原危管発 第 14 号
平成 30 年 7 月 3 日

大飯発電所原子力事業者防災業務計画の読み替えについて（連絡）

大飯発電所原子力事業者防災業務計画読替表

別図2-2-5 本店対策本部要員の非常招集連絡経路 (2/2)

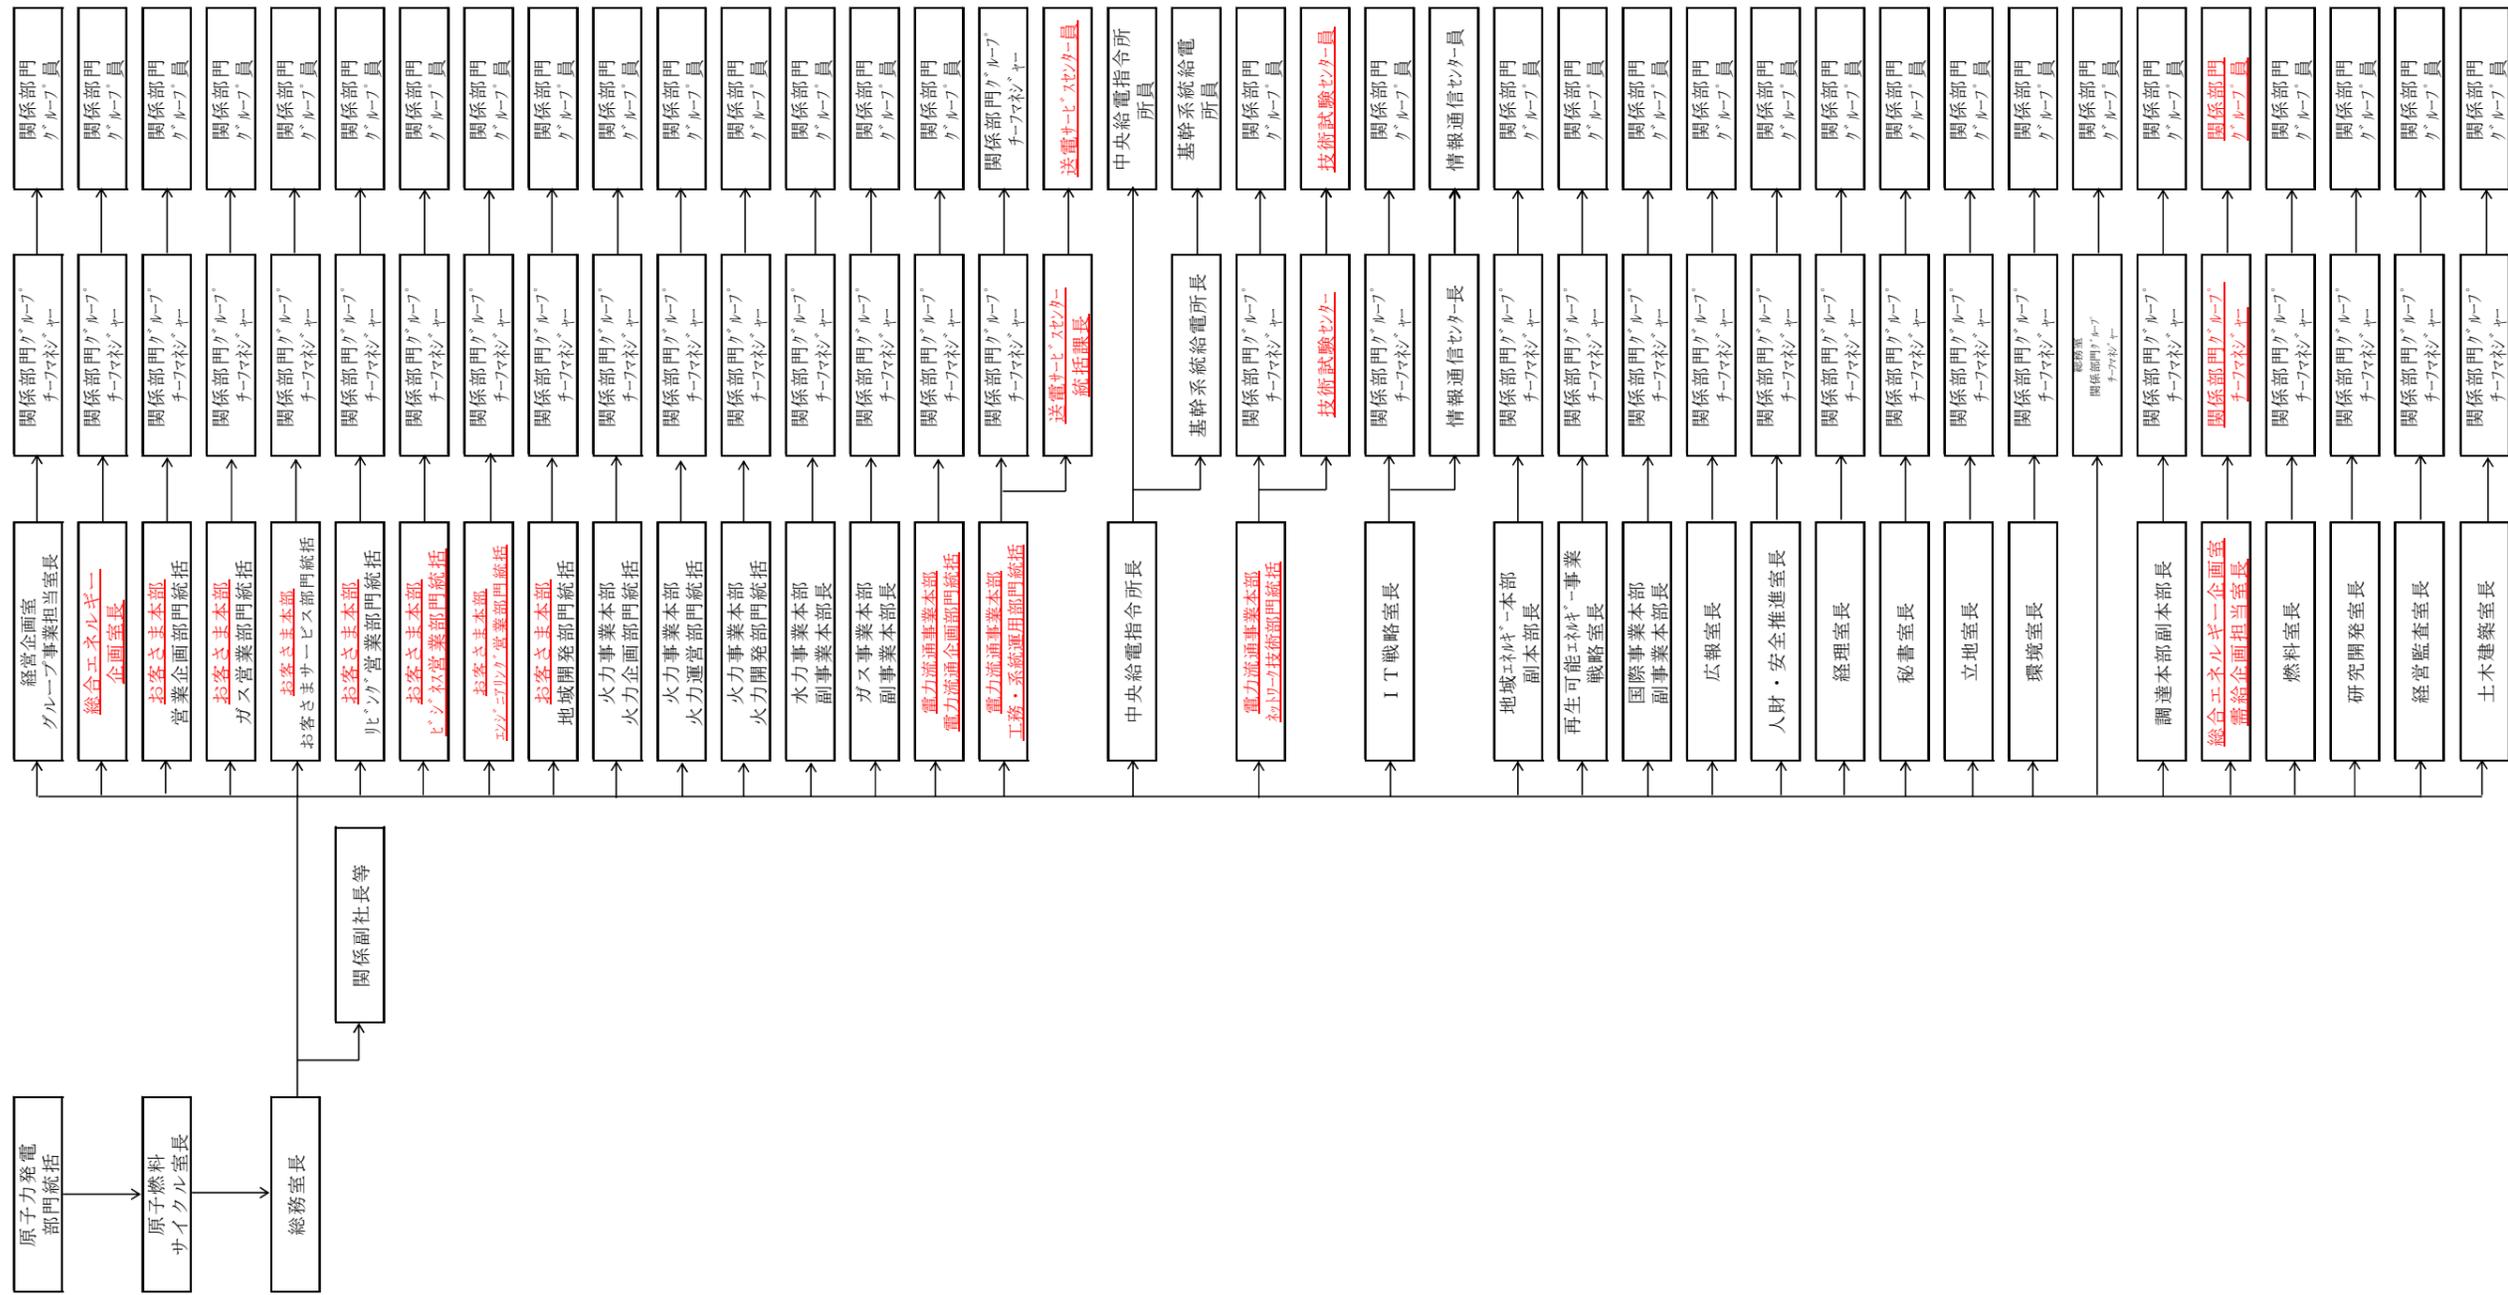
・分社化を見据えた本店組織名称の変更による読み替え (以下、同じ。)
